MODIFICATION N°3

Mémoire en réponse aux avis PPA

Enquête publique du 16 décembre au 16 janvier 2025

Avis du Préfet d'Ille-et-Vilaine

Figure 1 : OAP modifiée avec le prolongement du linéaire de haie situé au sud-est jusqu'au nord pour assurer une continuité (au niveau du rond rouge)

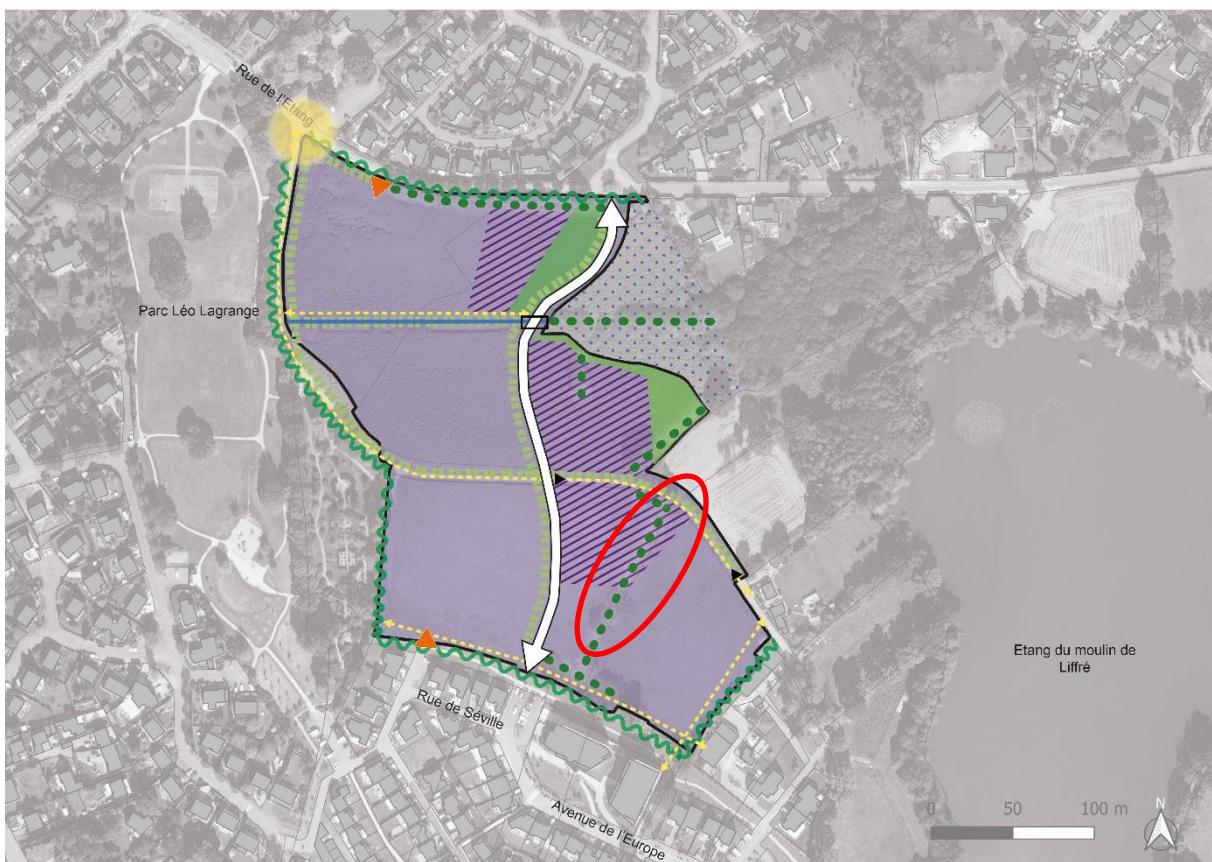
« La protection du linéaire de haie mise en place au sud de l'OAP gagnerait à être prolongée vers le nord en prévoyant un linéaire de (re)création de haie. De même, une connexion est-ouest pourrait être créée en accompagnement du cours d'eau. »

- ⇒ Le linéaire de haie actuellement dessiné au sud-est de l'OAP sera prolongé jusqu'au nord pour former un linéaire continu.

Concernant le cours d'eau, un corridor écologique est présent le long du cours d'eau, permettant de faire la connexion entre le boisement humide à l'est et le parc Léo Lagrange à l'ouest. La haie existante le long du cours d'eau sera maintenue et renforcée par de nouvelles plantations. L'OAP n'est pas modifiée sur ce point car elle prévoit déjà cette connexion est-ouest en accompagnement du cours d'eau.

Figure 2 : OAP modifiée avec l'ajout en hachuré violet, des secteurs privilégiés pour l'implantation de collectif et semi-collectif

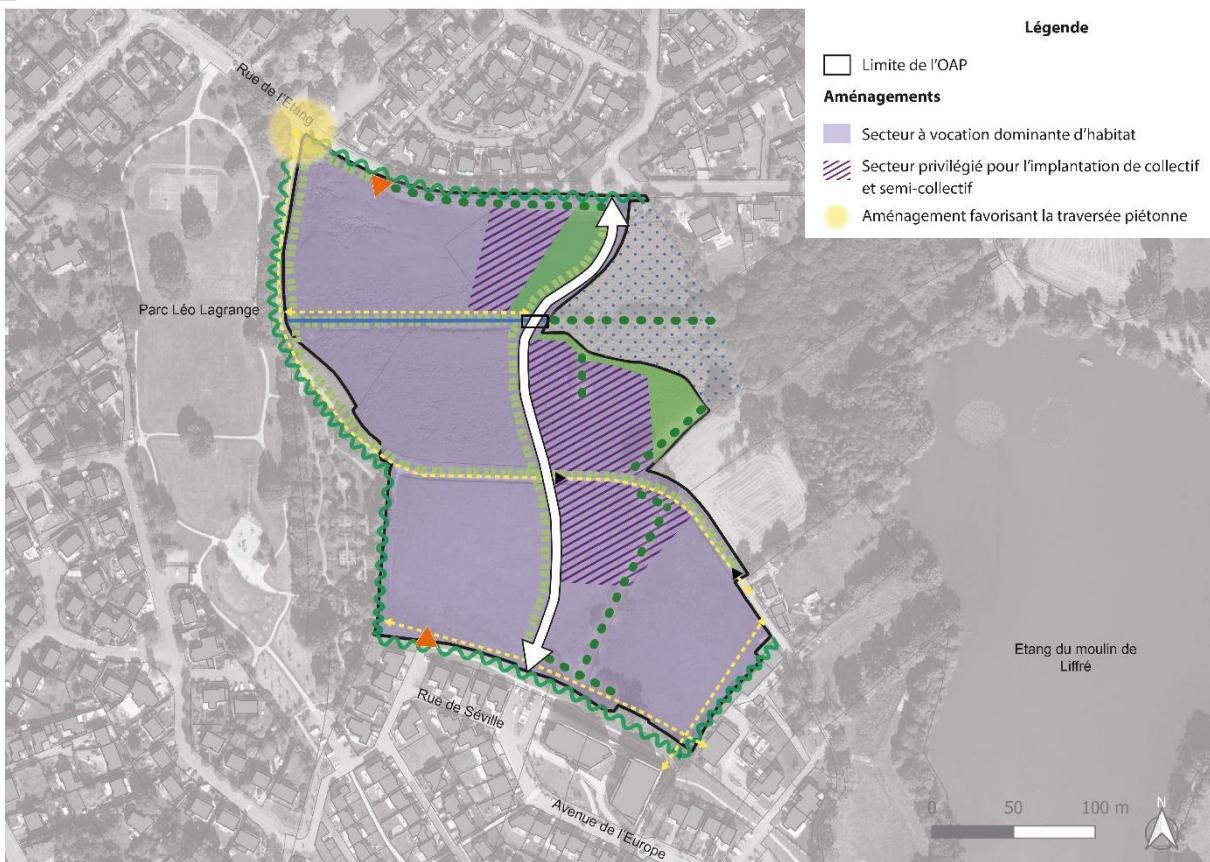
Le schéma d'aménagement spatial de l'OAP devrait être plus précis concernant la répartition des 220 logements en termes de densité (densité uniforme sur toute l'OAP ?), de typologie et de formes urbaines (T1, T2, petit collectif, immeuble, etc.) et de répartition des logements aidés. À cette fin, l'OAP pourrait prévoir des sous-secteurs permettant de préciser la programmation attendue sur l'ensemble de ces points.

- ⇒ Le schéma d'aménagement spatial de l'OAP sera précisé afin d'identifier les secteurs privilégiés pour l'implantation de logements collectifs et semi-collectifs. [La partie graphique de l'OAP sera modifiée en ce sens.](#)

L'OAP ne précisera pas la répartition géographique des logements aidés pour ne pas figer les choses. Cette répartition relèvera de la phase opérationnelle du projet d'aménagement, en lien avec les orientations du Plan Local de l'Habitat.
